DODATEK Č. 6 KE SMLOUVĚ O DÍLO

ZMĚNOVÝ LIST STAVBY č. 7

Název stavby (identifikace):	VD Letovice – rekonstrukce VD včetně odstranění sedimentů
Místo stavby:	k.ú. Letovice, Křetín, Dolní Poříčí nad Křetínkou, Lazinov
Objednatel:	Povodí Moravy, s.p. , Dřevařská 932/11, 602 00 Brno
Generální ředitel:	MVDr. Václav Gargulák
Investiční ředitel:	xxx
Projektový manažer stavby:	xxx
Zhotovitel:	POLANSKÝ s.r.o. , Orlovská 726/155, Heřmanice, 713 00 Ostrava
Oprávnění zástupci:	Bohuslav Raszka, jednatel společnosti
Autorský dozor (Rekonstrukce VD):	Sweco Hydroprojekt a.s. , Tábořská 940, 140 00 Praha Nusle 1
Oprávněný zástupce:	xxx
Technický dozor stavebníka	Vodohospodářský rozvoj a výstavba a.s. , Nábřežní 90/4, 150 56 Praha 4
Oprávněný zástupce:	xxx

Obr.2 – Břeh koryta Křetínky v těsné blízkosti komunikace v areálu VD Letovice

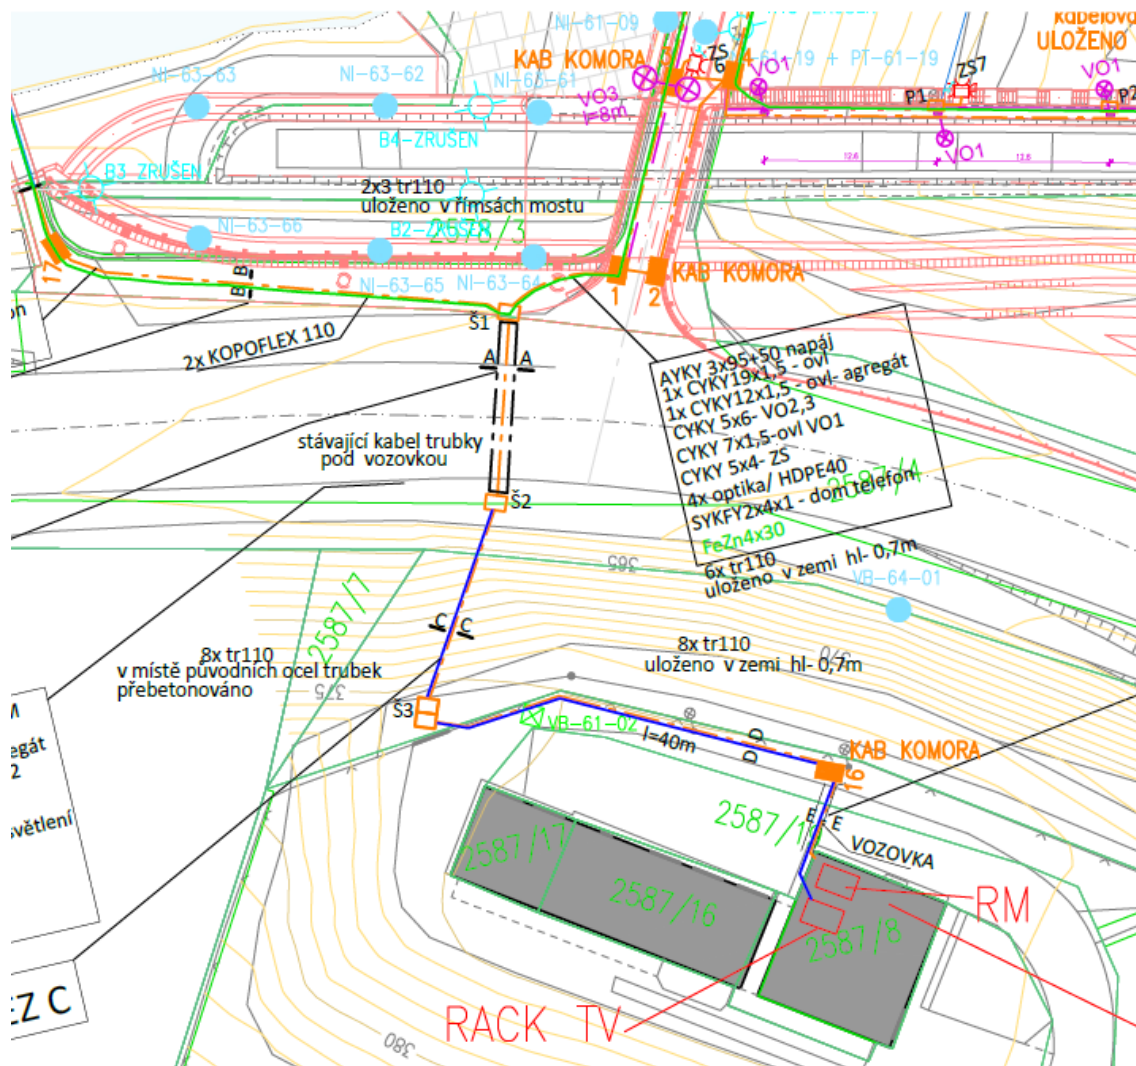
Projektová dokumentace VD Letovice neobsahovala umístění svodidla u břehu Křetínky v prostoru těsně pod hrází vodního díla. V současné době je v tomto úseku instalováno zábradlí, které je v nevyhovujícím technickém stavu a svou výškou neposkytuje dostatečnou ochranu proti pádu vozidla do koryta Křetínky. Z hlediska bezpečnosti a ochrany zdraví při práci (BOZP) je stávající řešení nedostačující. Jako optimální technické řešení se jeví instalace klasického silničního svodidla, které zajistí odpovídající bezpečnost provozu v daném úseku a eliminuje riziko pádu vozidla do vodního toku.

VD Letovice bylo vybudováno v 70. letech minulého století a zabezpečení provozu na komunikaci v podhrází odpovídalo tehdejším technickým požadavkům a normám. V současné době je v tomto úseku instalováno původní zábradlí, které je v nevyhovujícím technickém stavu a svou výškou neposkytuje dostatečnou ochranu proti pádu vozidla do koryta Křetínky. Z hlediska bezpečného pohybu vozidel po komunikaci je stávající řešení již nedostačující. Přestože instalace klasického silničního svodidla představuje dodatečné finanční náklady, je v současné době nezbytná pro zajištění bezpečného užívání komunikace v podhrází VD Letovice a odpovídá současným bezpečnostním standardům.

V rámci realizace se ukázalo, že stávající zábradlí podél toku Křetínky je technicky nevyhovující a je vhodné s ohledem na bezpečný silniční provoz v areálu VD toto zábradlí nahradit silničním svodidlem.
